金寨县宏泰烟花爆竹有限公司
烟花爆竹经营（批发）许可

安全现状评价报告

(报批稿)

隐患整改及报告修改情况说明

(1) 消防泵房配电箱接线端子之间已设置隔弧板，带电设施已设置亚克力挡板进行防护，防止人员接触

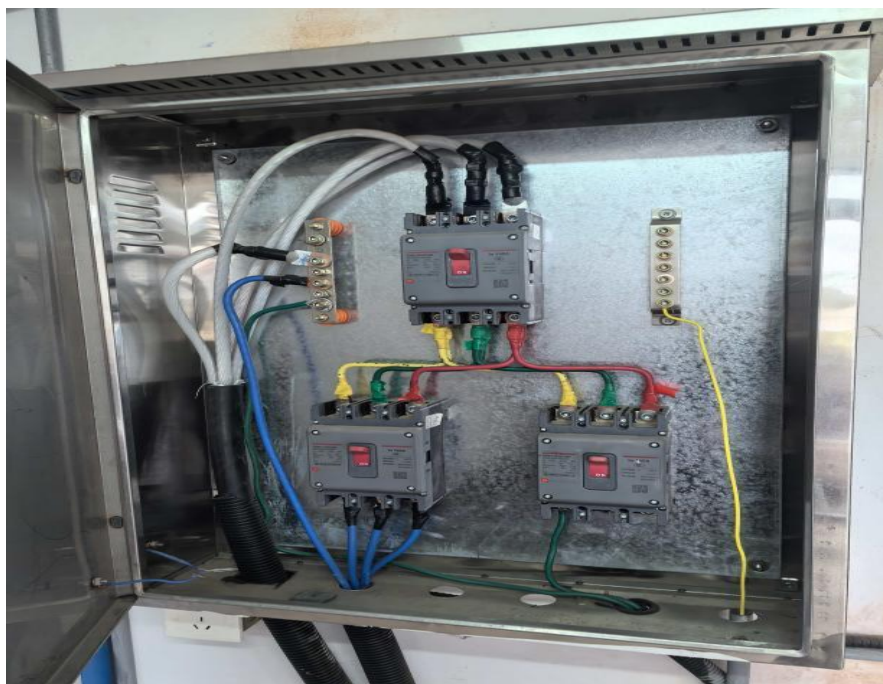
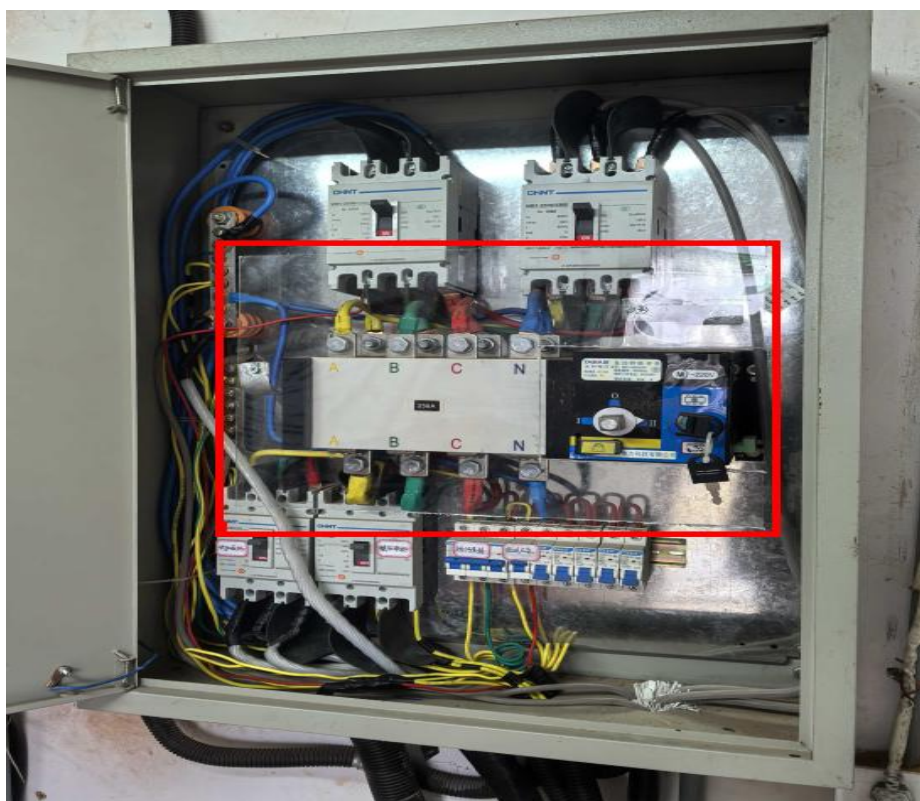
序号	专家意见	隐患整改及报告修改情况
1	补充不间断电源	已补充 UPS 电源描述，见 P16 第 2.11.2 节
2	核实安全生产领导组成员	已核实安全生产领导组成员，关于调整安全生产领导组的通知已重新发布，见附件 9
3	消防泵房配电箱带电体裸露	消防泵房配电箱接线端子之间已设置隔弧板，带电设施已设置亚克力挡板进行防护，防止人员接触，见附件 16 第 1 项
4	发电机房未见灭火器	发电机棚已配备灭火器，见附件 16 第 2 项
5	完善附图附件	已补充雷电防护装置检测报告见附件 11 已补充建设工程消防验收意见书见附件 15
